Ministero della Transizione Ecologica

DIVISIONE V – SISTEMI DI VALUTAZIONE AMBIENTALE

OGGETTO: [ID: 6048] Aeroporto di Bologna. Progetto esecutivo dei lavori di realizzazione della nuova vasca di laminazione. Valutazione preliminare ai sensi dell'art. 6, comma 9, del D.Lgs. 152/2006 e ss.mm.ii. Nota tecnica.

Localizzazione impianti

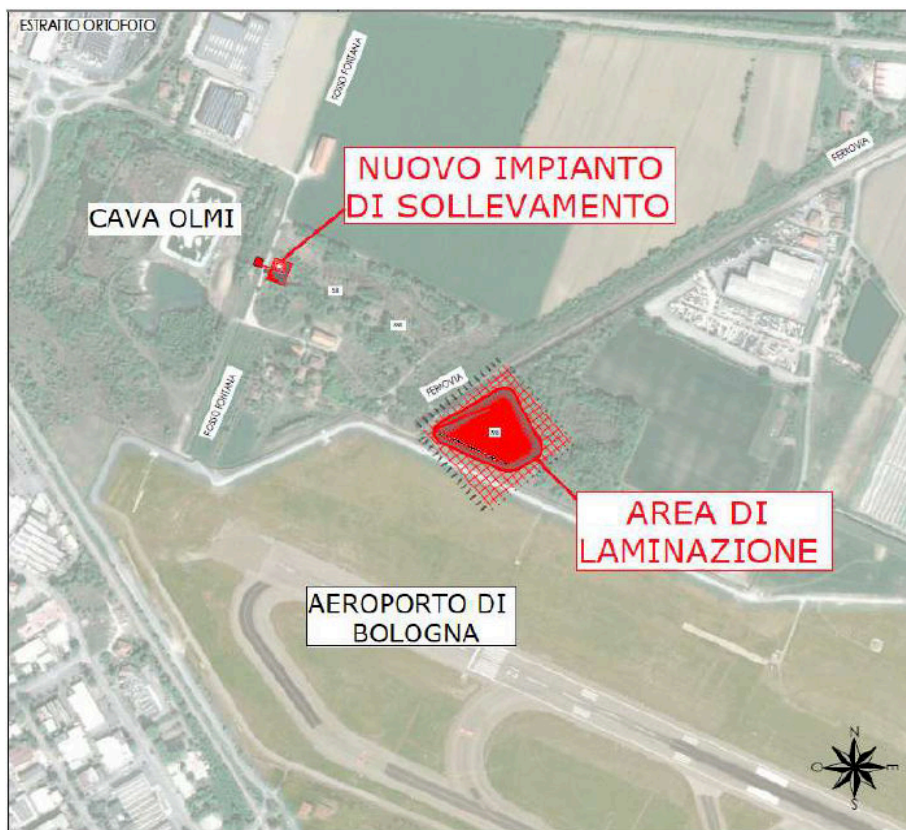
La vasca attuale ha un volume complessivo di circa 23.000 m³. Il fondo della vasca si trova a 14 m s.l.m. mentre il piano campagna naturale circostante è ad una quota di circa 33/34 m s.l.m.

Nel corso del tempo si sono verificate alcune problematiche riconducibili ad un afflusso anomalo di acque di falda nell'area della cava stessa.

A seguito di apposite verifiche geologiche, è stato possibile identificare e quantificare l'entità di tali afflussi, così da intervenire per limitarli. Tali interventi tuttavia non forniscono sufficienti garanzie di durabilità, e pertanto si è deciso di procedere con la realizzazione di una nuova vasca di laminazione ubicata in area vicina alla cava Olmi, avente profondità decisamente inferiore rispetto al piano campagna naturale circostante.
